改善箇所説明図

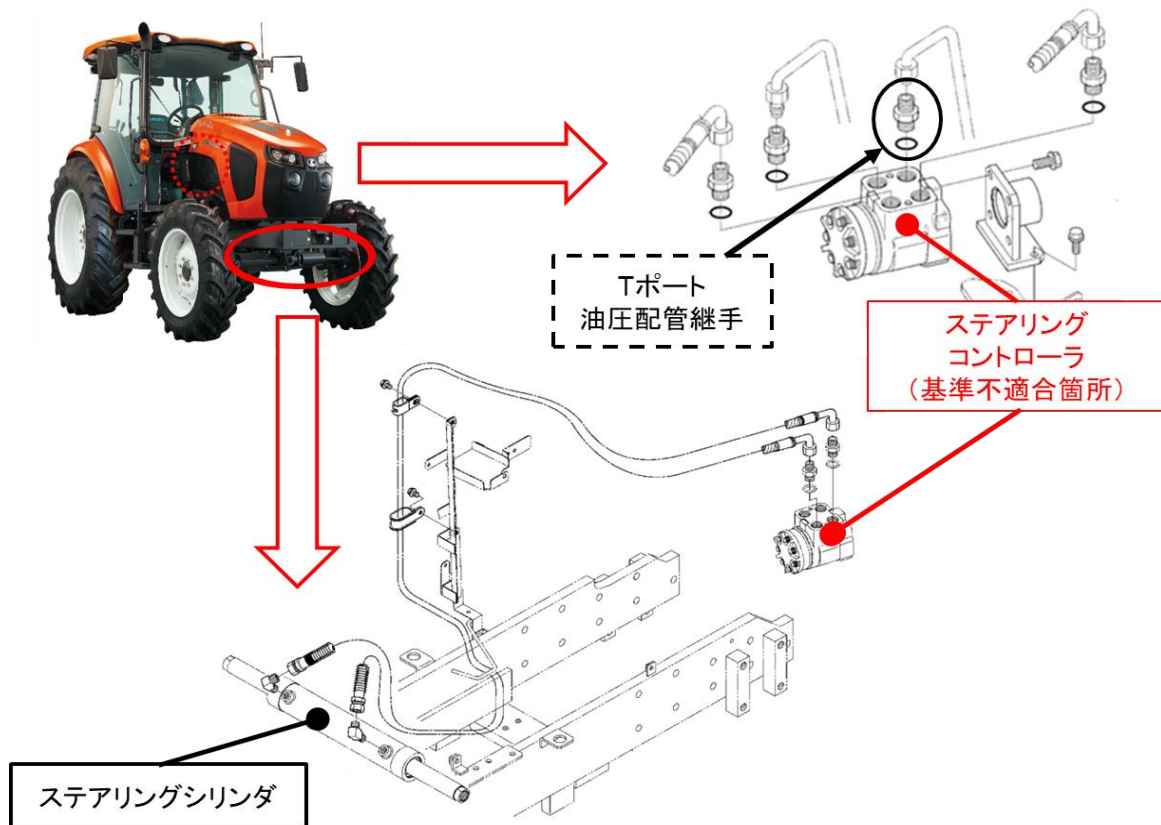
農耕用トラクタのかじ取り装置において、ステアリングコントローラの特性に対して油圧回路Tポートの背圧が不足しているため、特定の使用条件で油圧回路内が負圧になりキャビテーションが発生することがある。そのため、ステアリングコントローラからステアリングシリンダへの油の供給ができなくなり、ステアリングハンドルが空転し、キャビテーションが解消するまで一時的にハンドル操作が効かなくなるおそれがある。

全車両、ステアリングコントローラTポートの油圧配管継手を、対策品に交換する。

下図の場所(ステアリングコントローラ中央)に白色マーキングを実施する。
